ASISTENTE SOLICITUD DE INFORME TÉCNICO DE LA OFERTA PRESENTADA POR RIOSA
 APARCAMIENTOS SA AL CONCEPISO APARCA DE CONSTRUCCIÓN DE UNA RED DE
 REDACCIÓN DEL PROYECTO, CONSTRUCCIÓN Y EXPLOTACIÓN DE DOS APARCAMIENTOS
 SUBTERRÁNEOS UNO BAJA LA PLAZA DE MARIANO GRANADOS Y EL OTRO BAJA EL PASO
 DEL ESPOLÓN EN SORIA, Y URBANIZACIÓN DE LA SUPERFICIE EXISTENTE SOBRE AMBOS

INFORME

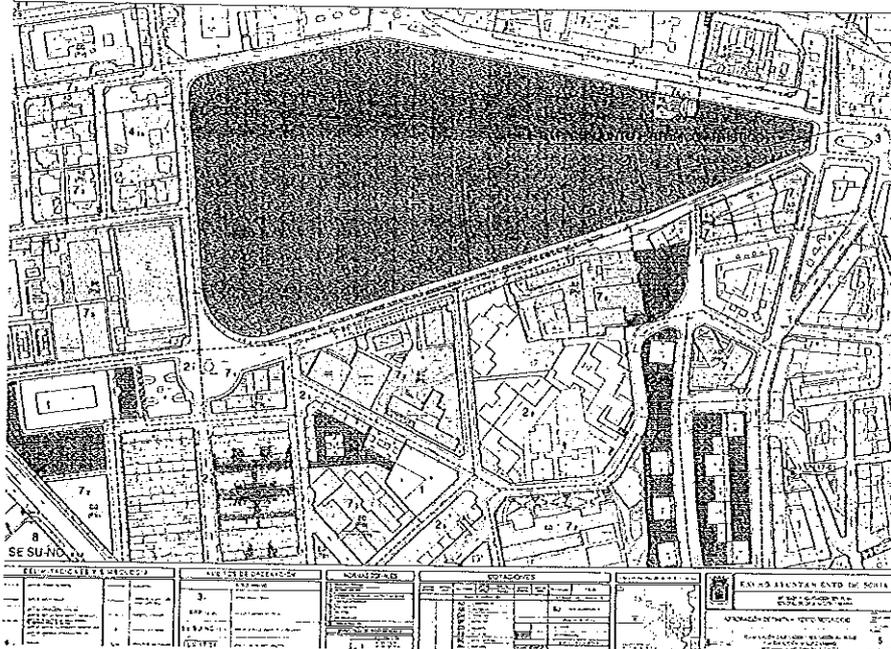
Fachada norte: 4 m mínimo, que se considera asumible técnicamente al carecer de sótano los edificios, discurrir el desvío de servicios (franja 3,00 m) y paso de vehículos de emergencia.

Fachada sur: 1,5 metros: mínimo para posible instalación de andamios a fachada. El edificio colindante dispone de sótano y no es necesario el desvío de todos los servicios urbanos.

Facha este: 4.70 metros: distancia suficiente para desvío de servicio, teniendo sótano el edificio colindante. El desvío del colector afectará al arbolado existente.

Fachada oeste: límite de la calzada Ferial - Alfonso VIII: al no existir edificios, y poder desviar por el interior de Parque de la Alameda no existe más limitación que respetar en la puerta del parque.

La eliminación de la rampa que figura en la propuesta inicial obliga a su reubicación, proponiéndose en el plano ahora aportado la duplicación del ancho de la rampa prevista en la Plaza de Los Jurados de Cuadrilla, considerándose técnicamente aceptable.
